Annexe 1 – Avis délibéré de l'Autorité environnementale sur les aménagements ferroviaires au sud de Bordeaux (33) – n°2024-11 – 25/04/2024.....	35
Annexe 2 – Avis du Conseil National de Protection de la nature – 26/04/24	51
Annexe 3 – Avis de la DRAC Nouvelle-Aquitaine – Unité Départementale de l'Architecture et du patrimoine de la Gironde – 16/04/24.....	55
Annexe 3 – Avis suite à la consultation du Bureau de la Commission Locale de l'Eau du SAGE « Estuaire de la Gironde et Milieux Associés »	60

CHAPITRE 1. AVIS DE L'AUTORITE ENVIRONNEMENTALE DE L'IGEDD

1.2. Remarques et réponses apportées par le Maître d’Ouvrage à l’avis de l’Autorité Environnementale

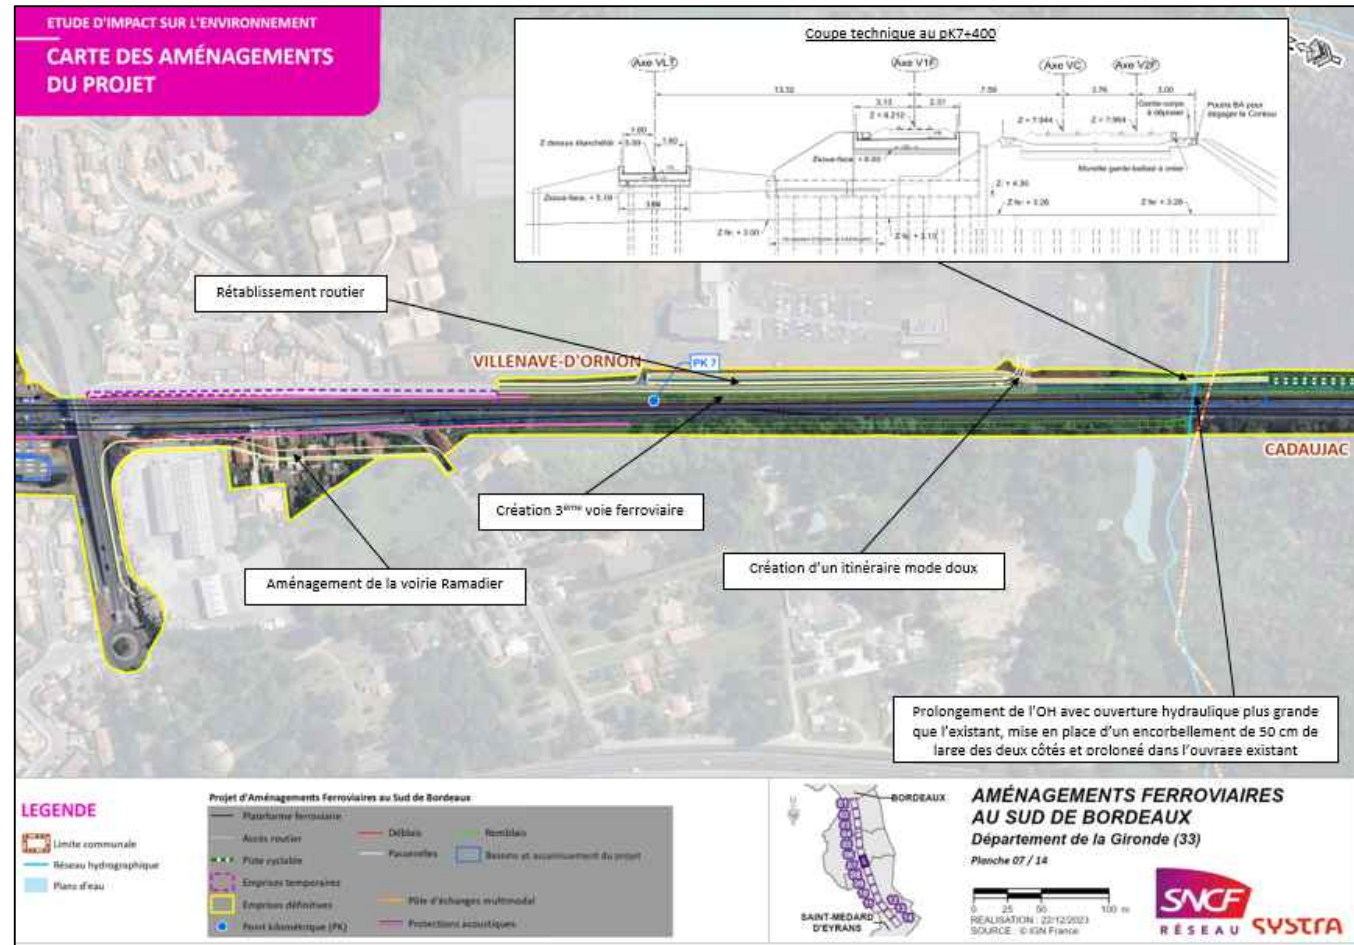
L'Ae recommande de présenter l'ensemble des composantes routières du projet, d'en préciser toutes les caractéristiques et de les prendre en compte pour tous les types d'incidences.

Pour une meilleure compréhension, des coupes techniques issues des études en stade PRO réalisées début 2024 des composantes routières et mode doux ont été ajoutées aux cartes du paragraphe 3.7.3.1. « Cartes des aménagements de l'opération » de l'étude d'impact.

Recommandation°5 : « 2.1.1 Environnement humain - Pollution lumineuse »

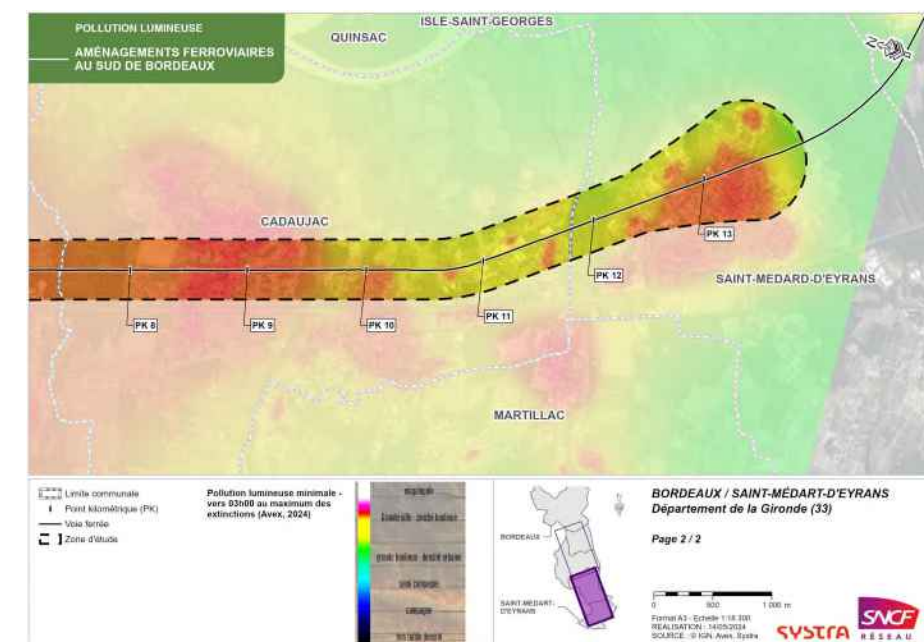
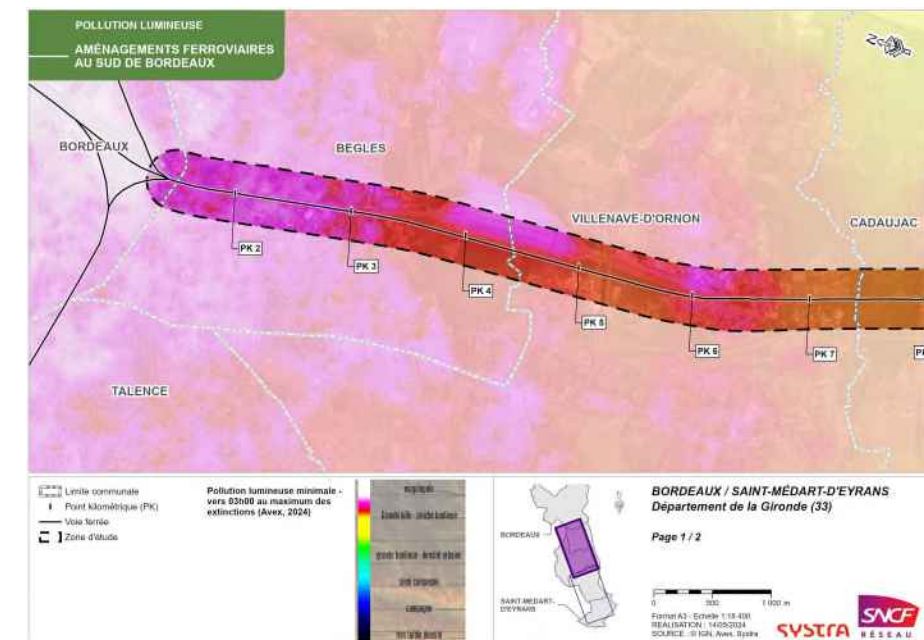
L'Ae recommande de présenter l'environnement lumineux du projet dans l'état initial.

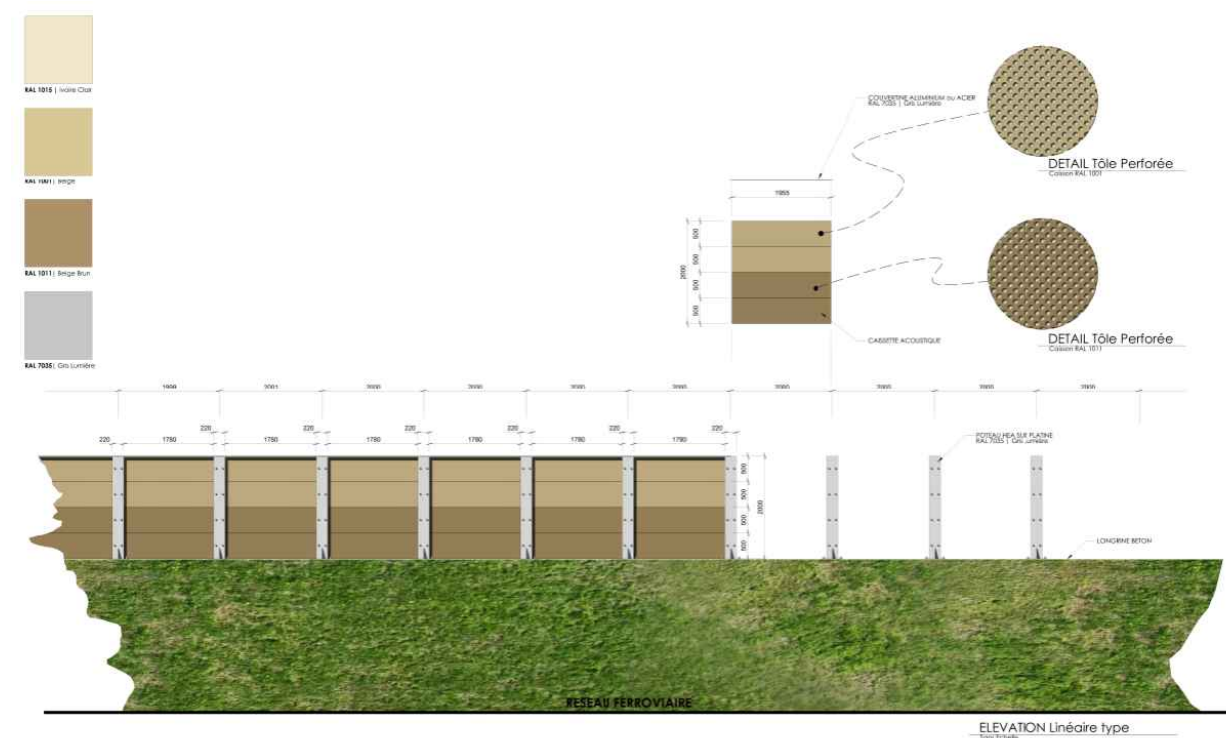
L'Ae recommande de développer le traitement paysager de l'élargissement du remblai ferroviaire et des développements sur Saint-Médard d'Eyrans, en présentant des montages photos vus des plus proches riverains.

Des coupes et esquisses sont déjà disponibles dans la partie impacts et mesures 5.1.7. « L'insertion paysagère et architecturale » du dossier d'étude d'impact.

Des photomontages repris ci-après concernant les murs acoustiques dans la commune de Saint Médard d'Eyrans ont été ajoutés à l'étude d'impact dans cette même partie. Un paragraphe spécifique 5.1.8. «*Monuments historiques* » a été ajouté sur les monuments historiques faisant la synthèse des aménagement présentés dans la pièce E «*Autorisation de travaux aux abords d'un monument historique* ».
